COMITÉ CONSULTATIF D'URBANISME

5 mai 2021

PIIA - 4600, avenue Isabella (Fondation Les Petits Rois)

#3002798036 et 3002798135

Figure 21 - Localisation des zone à potentiel archéologique de l'aire d'étude

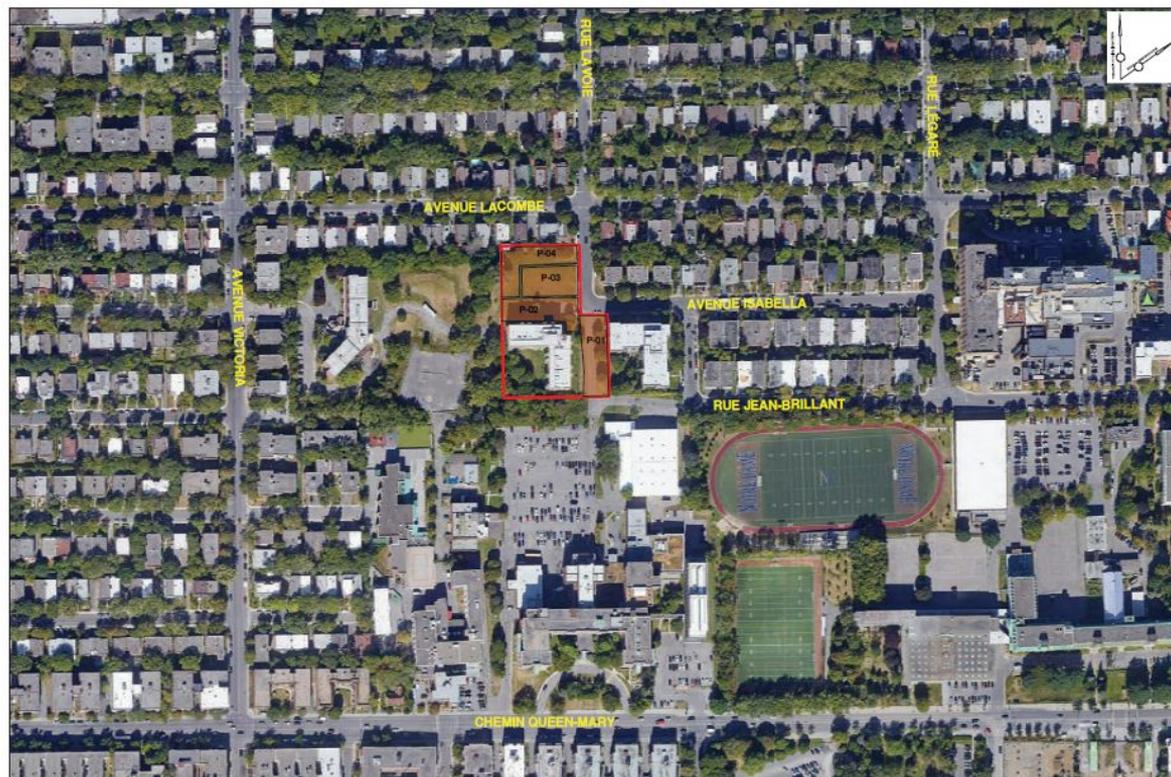
L'étude recommande d'effectuer des interventions archéologiques dans les zones identifiées. Plus spécifiquement elle recommande :

- d'effectuer des sondages mécaniques pour repérer les anciens sols et des sondages manuels dans les sols anciens repérés;

- d'effectuer une surveillance archéologique lors de tous travaux d'excavation.

CONCEPT D'AMÉNAGEMENT ARBRES EXISTANTS ET PROPOSÉS

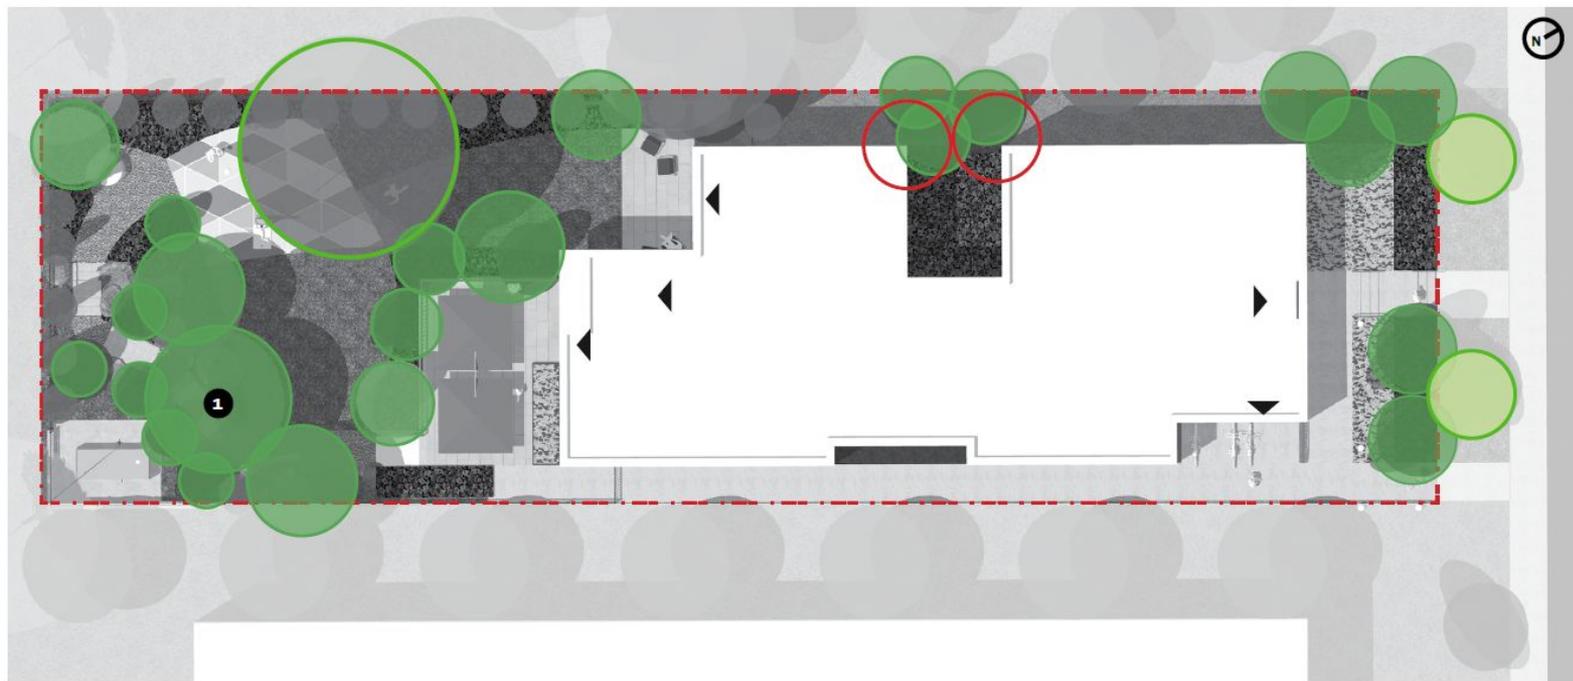
118.1-par. 4 ^e	g)	l'aménagement paysager doit être conçu de manière à limiter les surfaces minéralisées et à maximiser la couverture végétale;	☑	L'aménagement proposé satisfait aux objectifs de verdissement du site et prévoit la plantation de 23 nouveaux arbres/arbrisseau dont 1 arbre à grand déploiement.

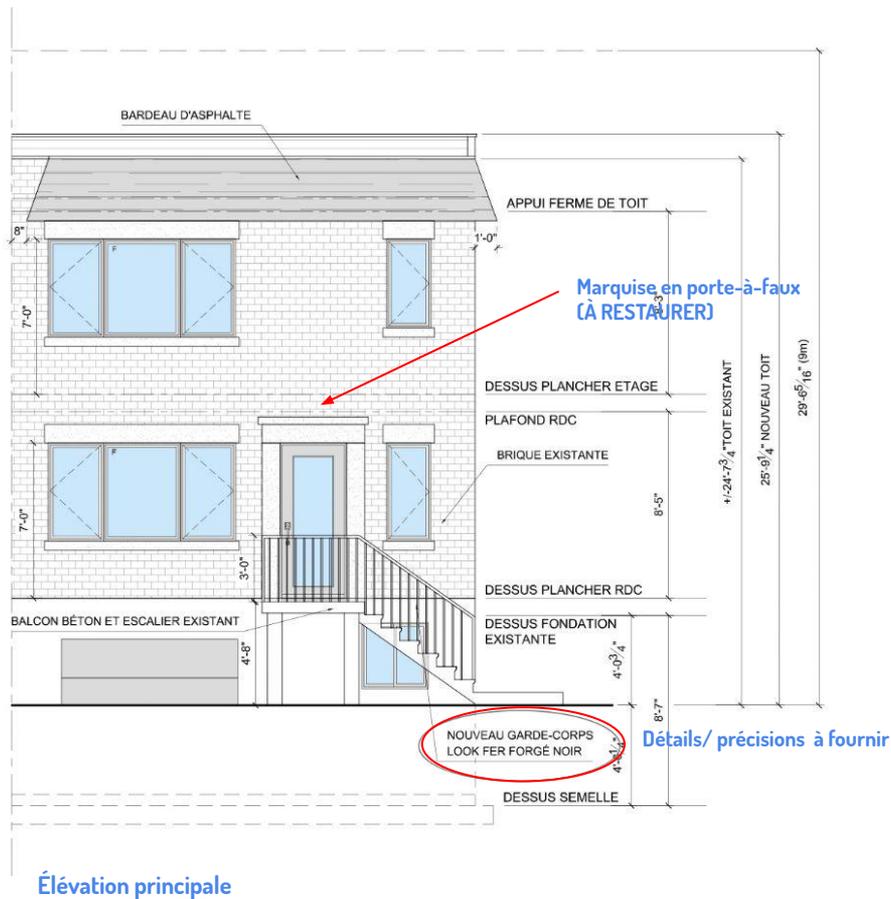
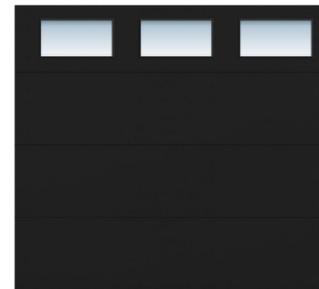
45.2	2°	Le gabarit de construction, la distribution des volumes et le traitement architectural de l'agrandissement doivent être articulés de façon à permettre une meilleure intégration au bâtiment à agrandir et aux constructions voisines;	✓		Un retrait d'un pied marque la transition entre le corps principal et l'agrandissement; le revêtement proposé (Canexel) renforce le contraste avec la maçonnerie utilisée pour le volume original.

- Remplacer les rampes et garde-corps existants en façade par des éléments en métaux ouvrés (acier ou aluminium soudé) réalisés sur mesure et reprenant les dimensions et l'apparence du fer forgé;
- Fournir les dessins détaillés et informations techniques nécessaires à l'évaluation de ces composantes.

Situation proposée

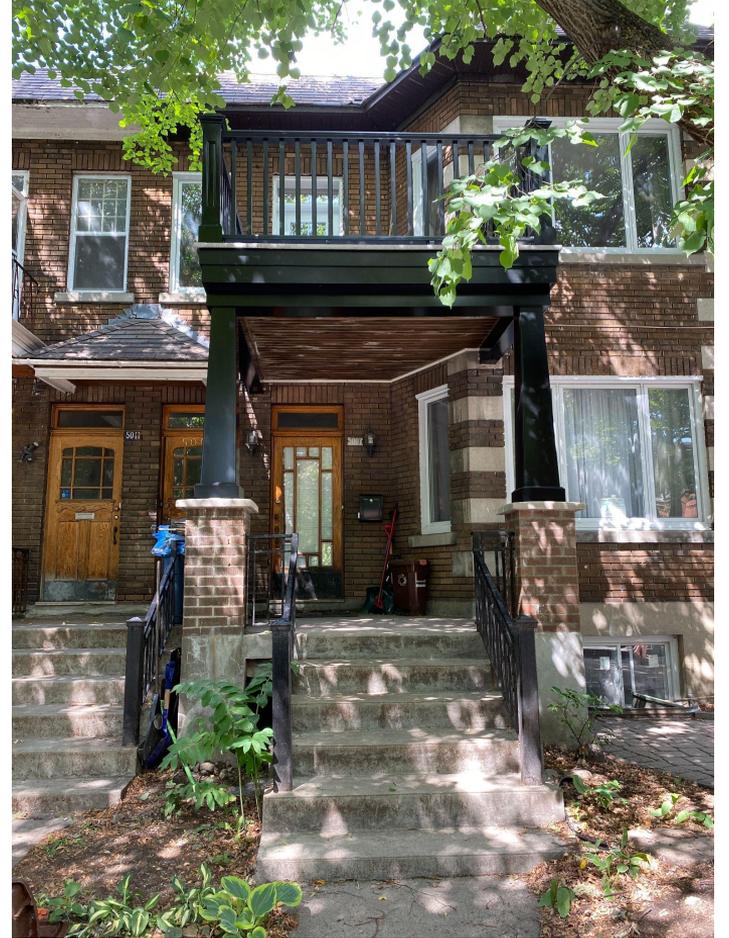
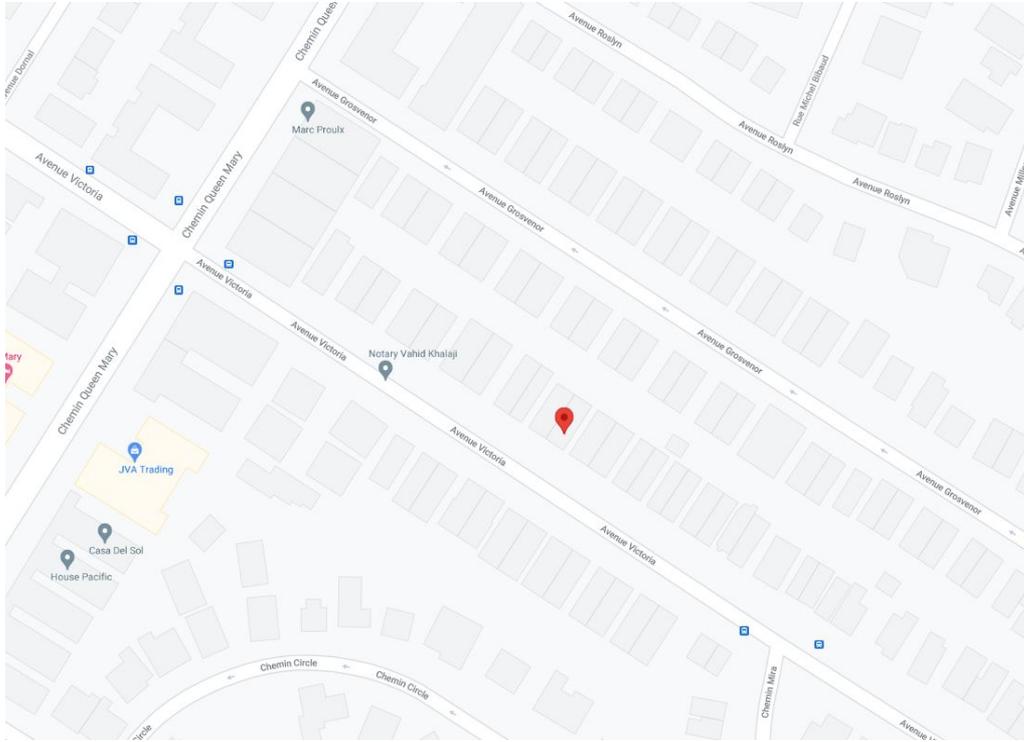
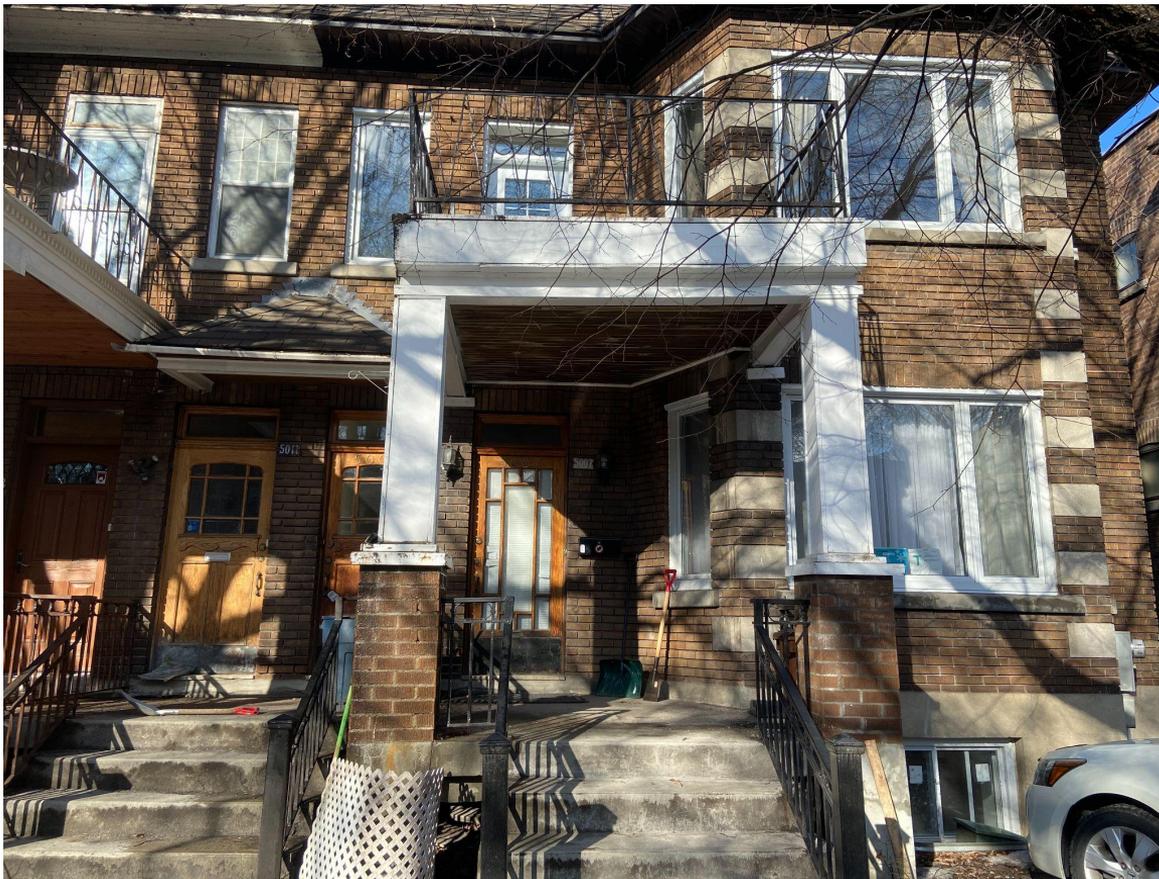
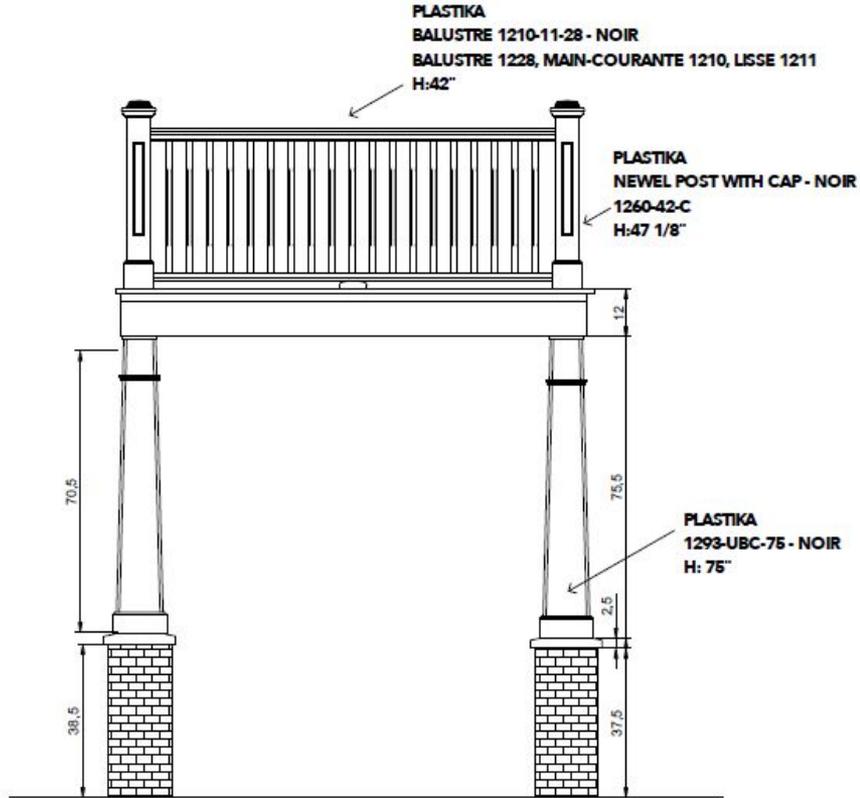
Permis accordé en avril 2020 pour le remplacement du balcon, colonnes, garde-corps pour du bois

Non respect des matériaux

668	2°	qualités d'intégration du projet sur le plan architectural;	OK	La proposition s'intègre avec le style du bâtiment et le voisin jumelé. La proposition vient rechercher les caractéristiques d'origine du bâtiment, en plus de s'intégrer dans le secteur.
668	3°	efficacité des éléments visant à réduire les effets d'ombre et de vent;	N/A	
668	4°	efficacité et qualités d'intégration des éléments visant à minimiser les impacts sur le milieu d'insertion, au regard de la circulation des véhicules et des piétons;	OK	La proposition ne dénature pas le bâtiment de son environnement et n'a pas tendance à attirer le regard pour les mauvaises raisons.
668	5°	capacité de mettre en valeur les lieux publics et de créer un environnement sécuritaire;	N/A	
668	6°	capacité de mettre en valeur, de protéger ou d'enrichir le patrimoine architectural, naturel et paysager;	OK	La proposition protège le patrimoine architecturale en venant rechercher les composantes d'origine
